Keuringsverslag van een elektrische laagspanning- en zeer lage spanningsinstallatie

NIET CONFORM

Straatnaam Haverdreef
Huisnummer 6
Busnummer
Postcode 2990
Gemeente WUUSTWEZEL
Land België

Controlebezoek van een huishoudelijke installatie volgens (KB 08/09/2019) - AREI Boek 1- 6.5. en 4.2.4.3.

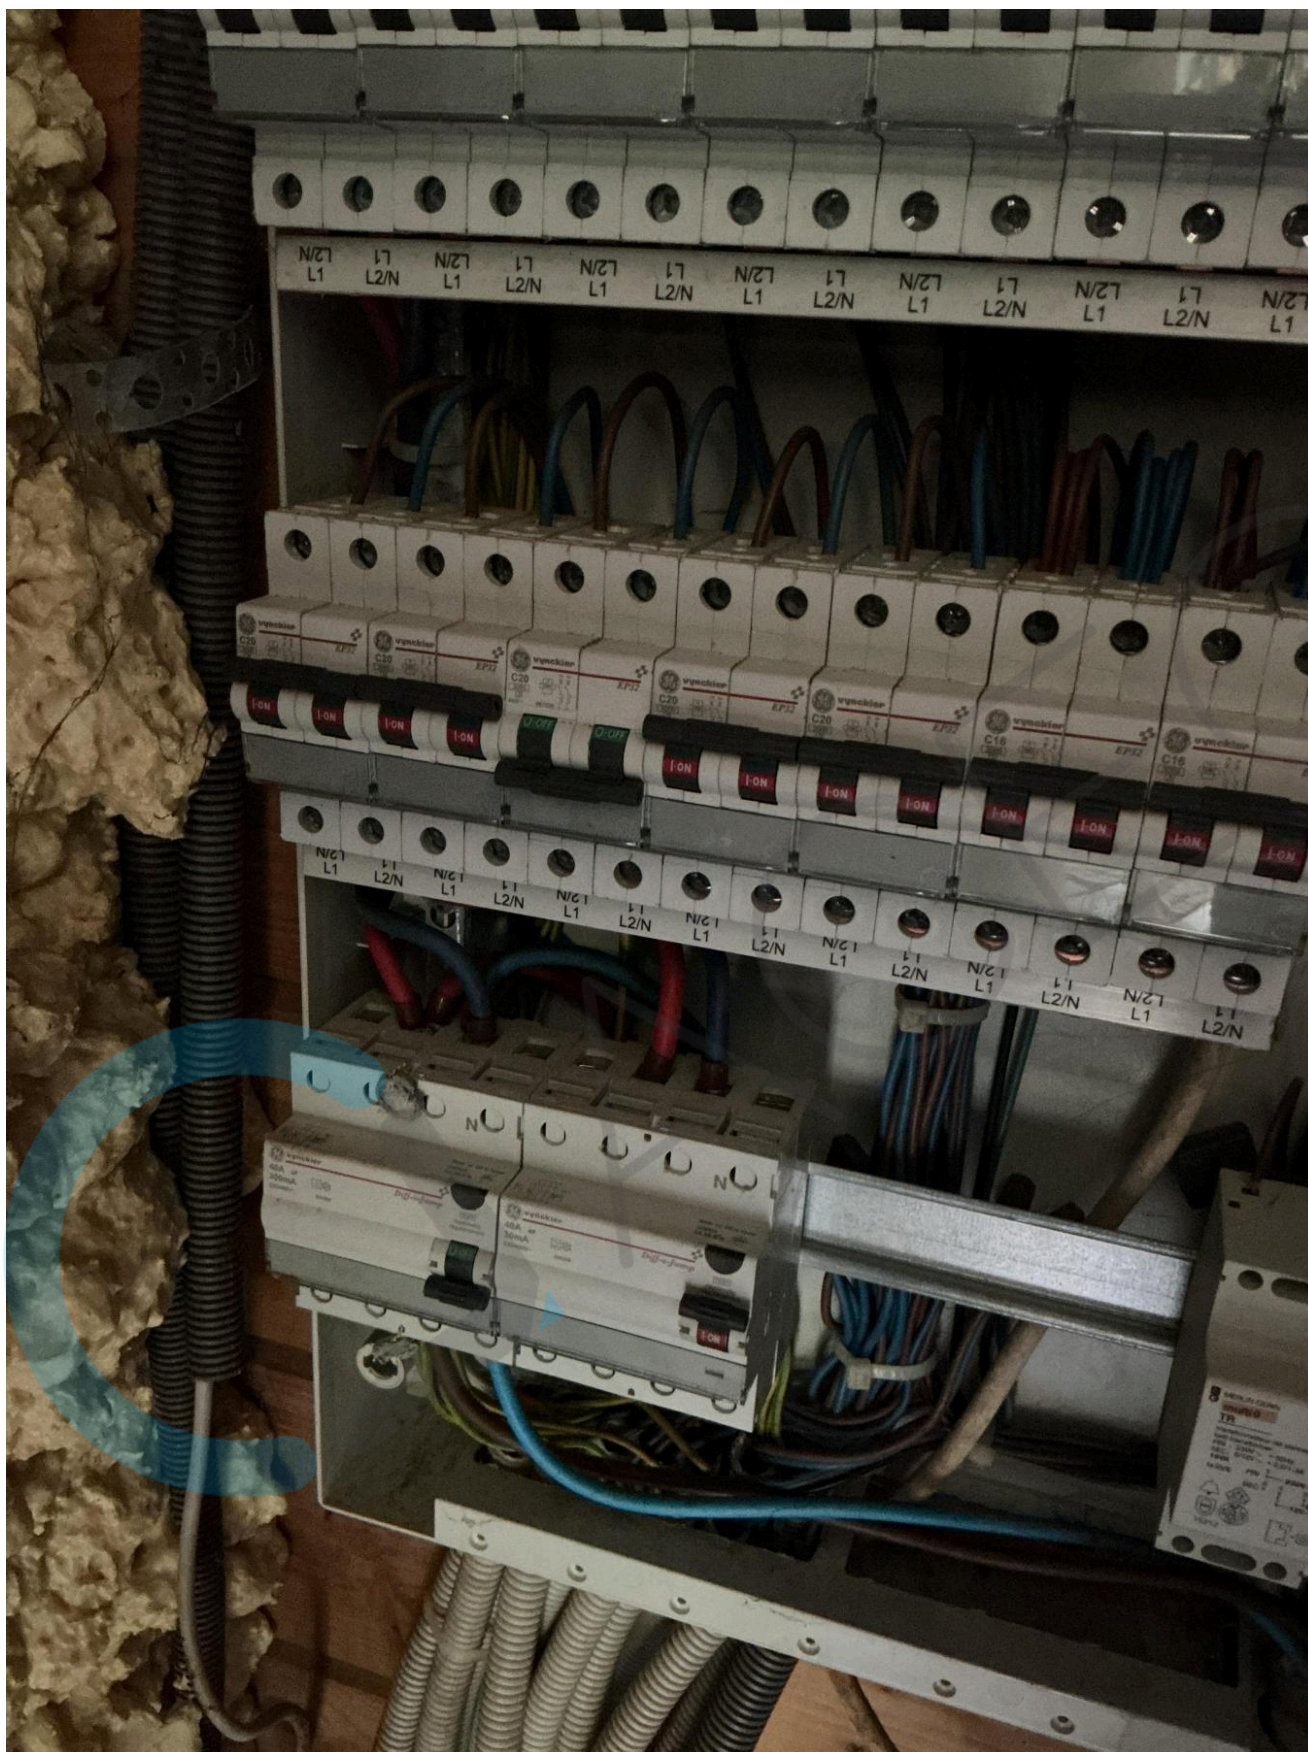
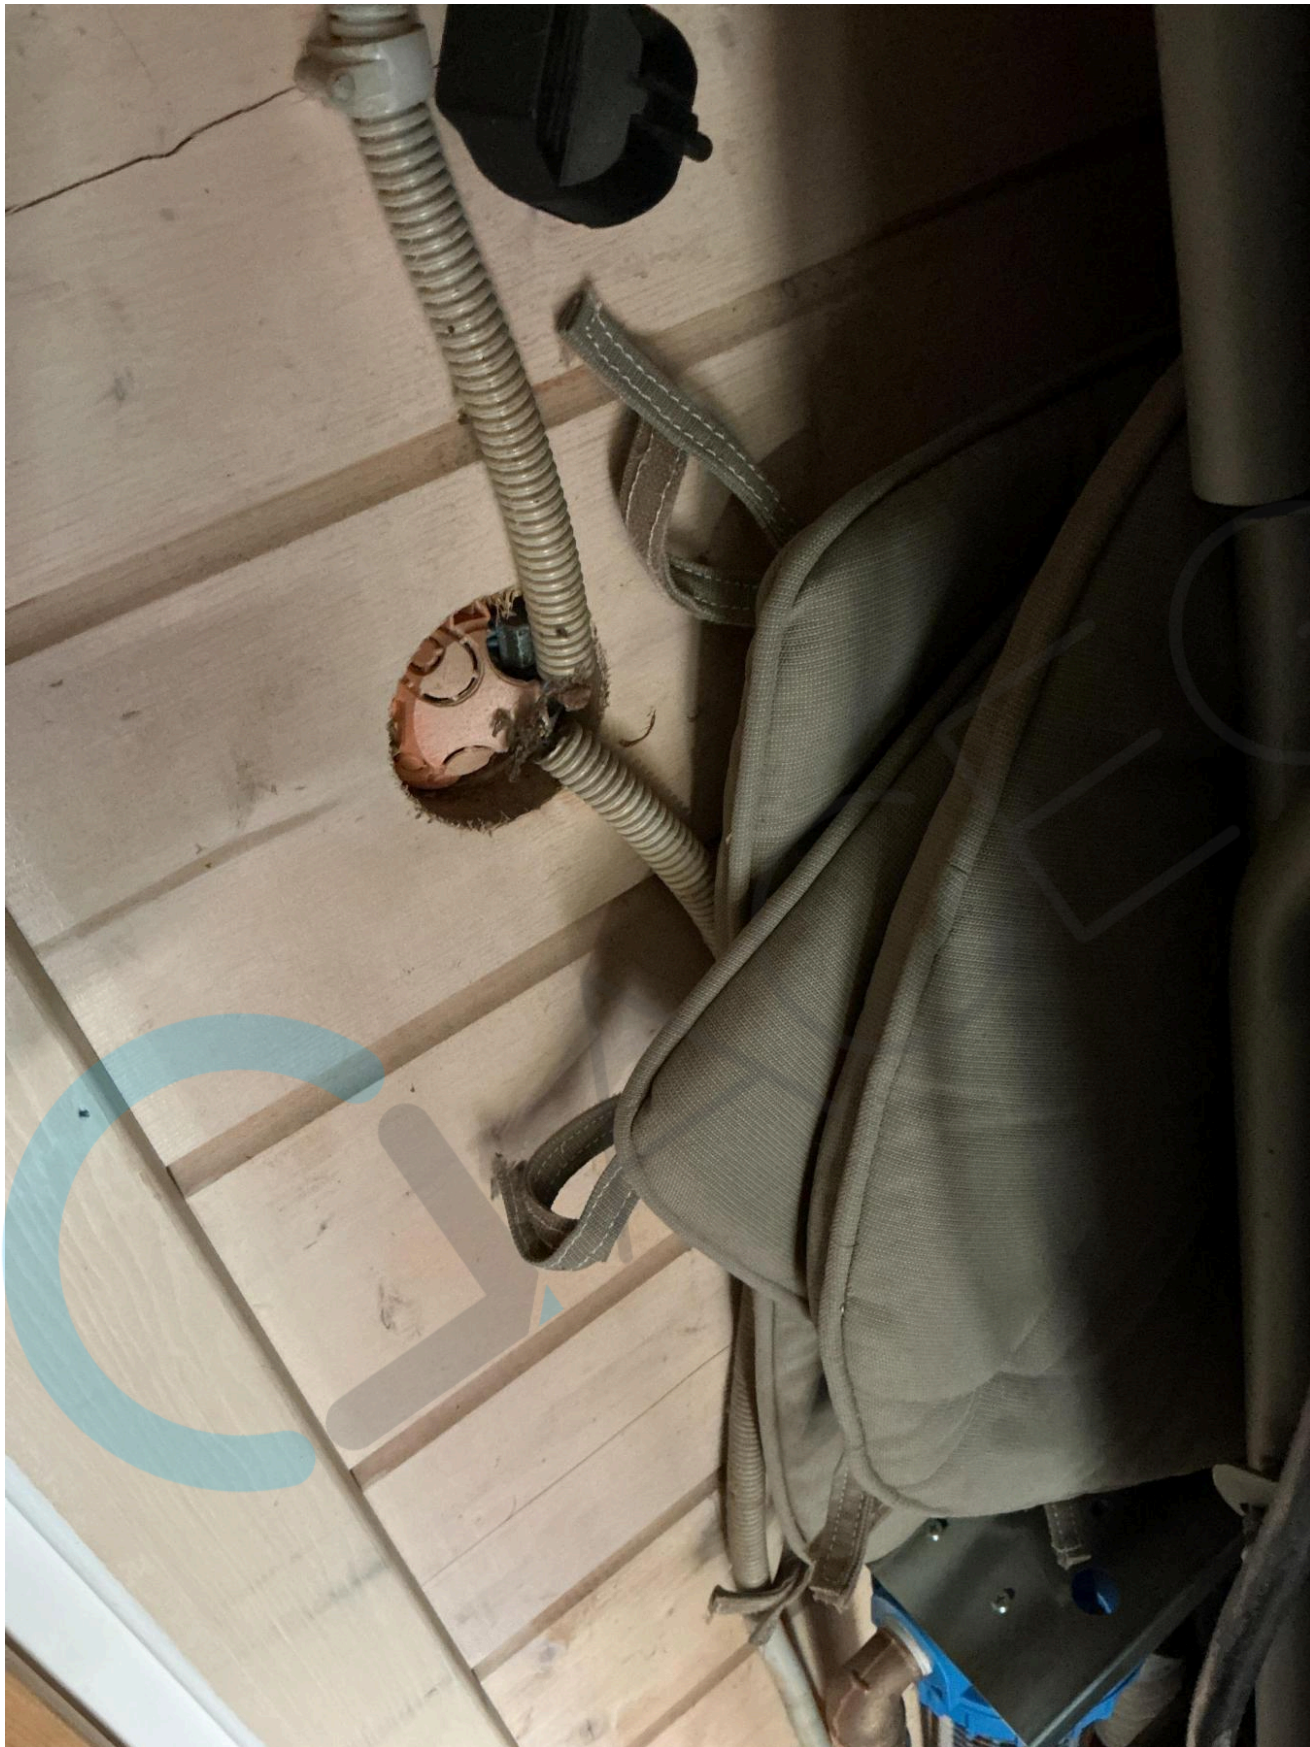
- 11.02 Eéndraadschema van de installatie komt niet overeen met de werkelijkheid. (Boek 1 Afdeling 2.12 - 2.13 en 3.1.2) Te vervolledigen: plaatsingswijze kabels, type, adresgegevens,... Niet alle contactdozen zijn in kaart gebracht (buitentoepassingen)

Beneden verdieping

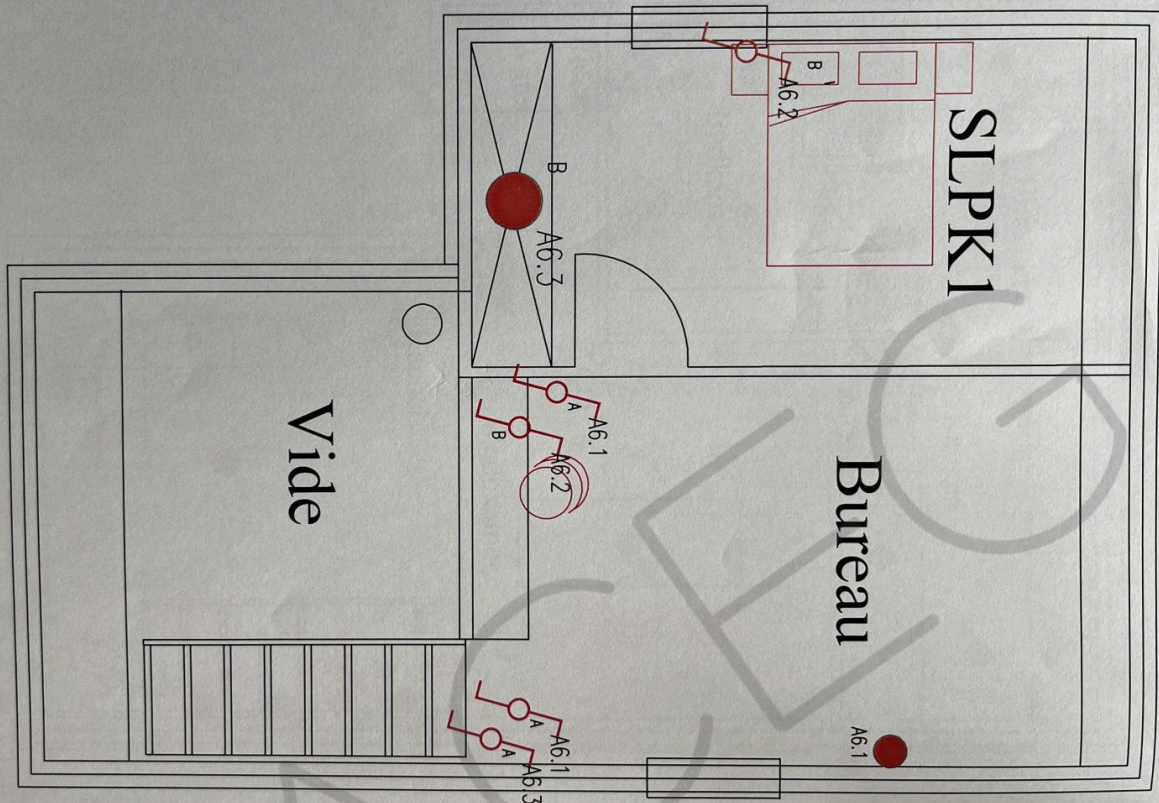
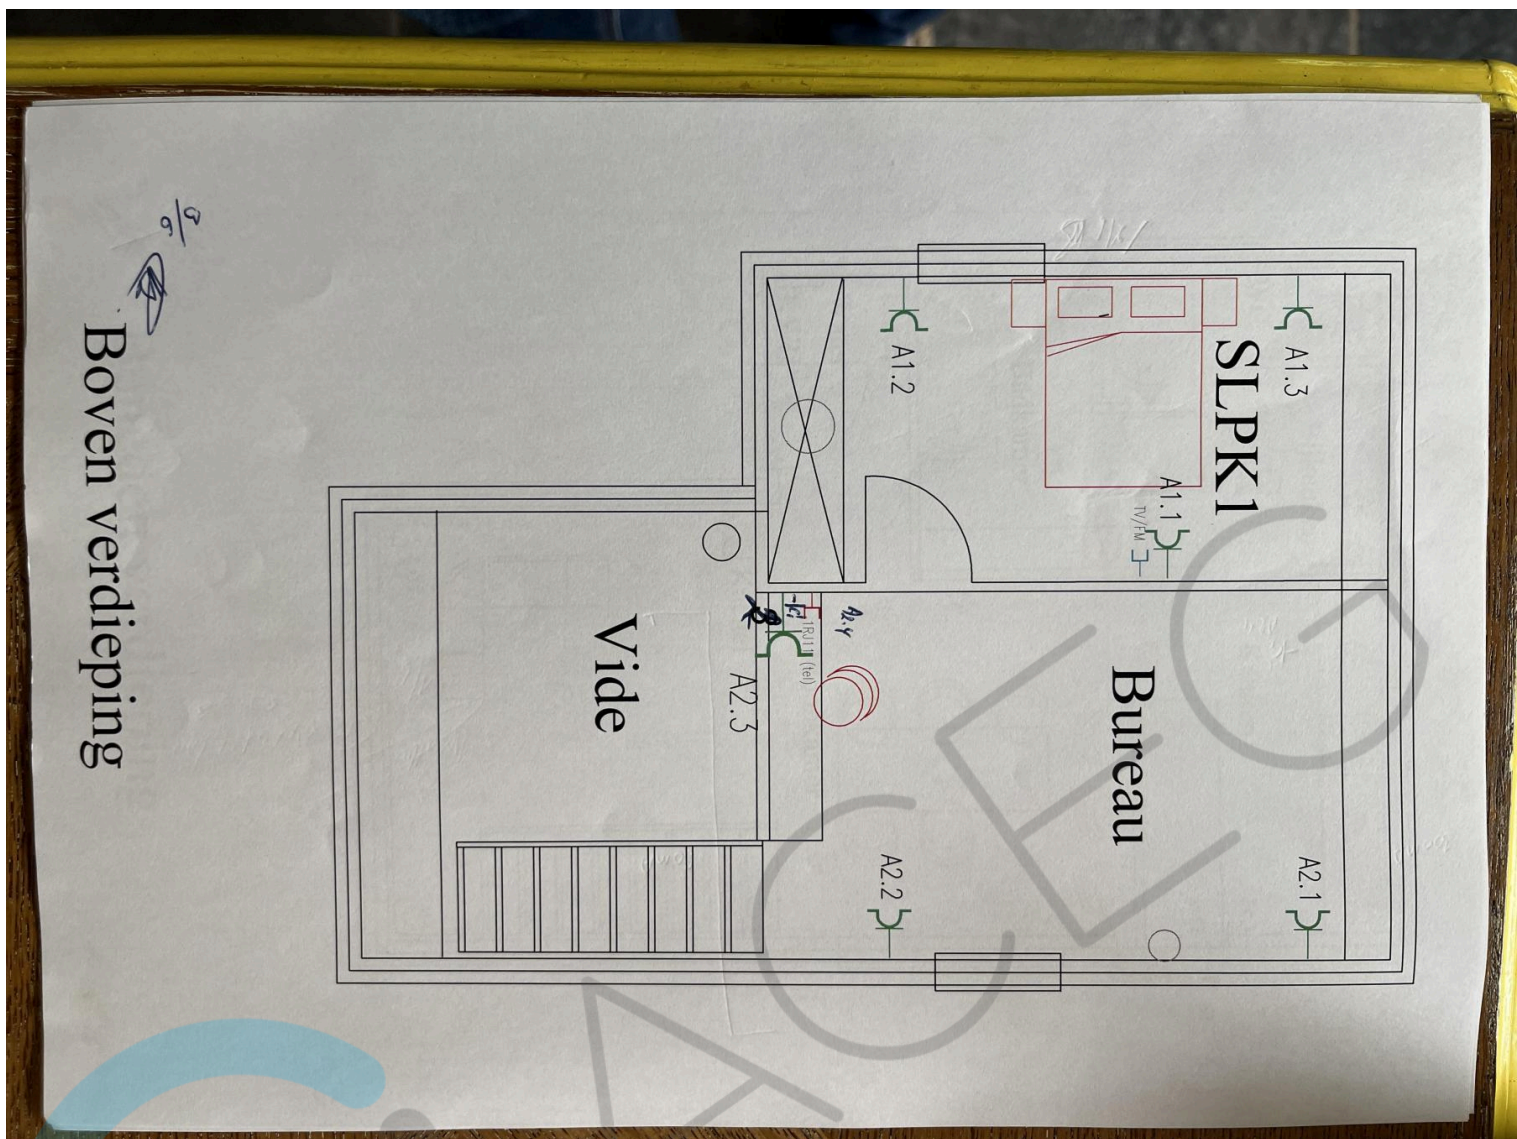
- 11.04 Situatieschema van de installatie komt niet overeen met de werkelijkheid. (Boek 1 Afdeling 2.12 - 2.13 en 3.1.2) Zie eendraads
- 12.02 De waarde van de isolatieweerstand van één of meerdere stroombanen is kleiner dan 0,5M ohm. (Boek 1 Onderafdeling 6.4.5.1.) 1 kring: foto bijlage
